SERVICE INFO – INA 0006

Materiaalin muutos hinnankiristimen 531 0148 10 juoksupinnassa

Tuotenro INA: 531 0148 10

Kuva 1: Metallinen juoksupinta

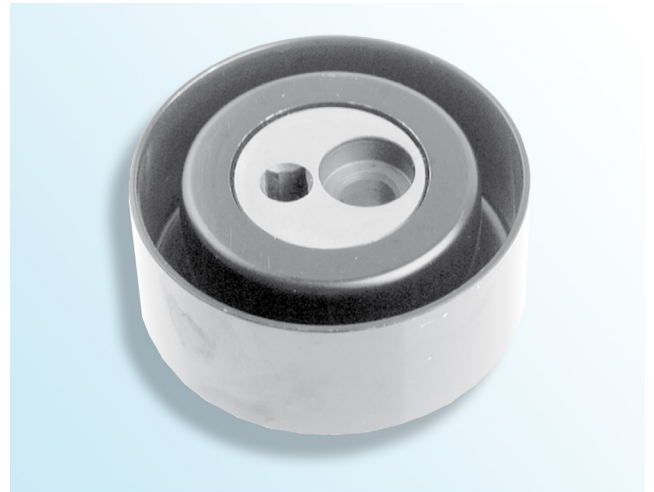
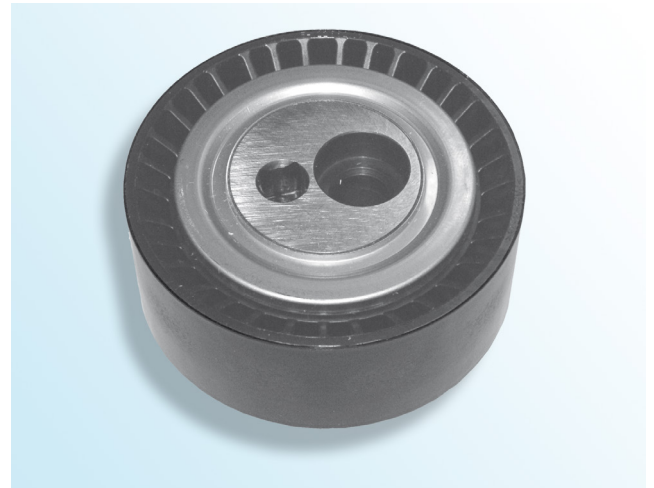
Jatkuvan tuotekehityksen vuoksi hinnankiristimen tuotenro INA. 531 0148 10 juoksupintaan on tehty muutoksia.

Kuvissa on esitettyä hinnankiristimien ulkonäölliset erot. Materiaalin muutoksen myötä hinnankiristin keveni ja sen ominaisuudet säilyivät muuttumattomina
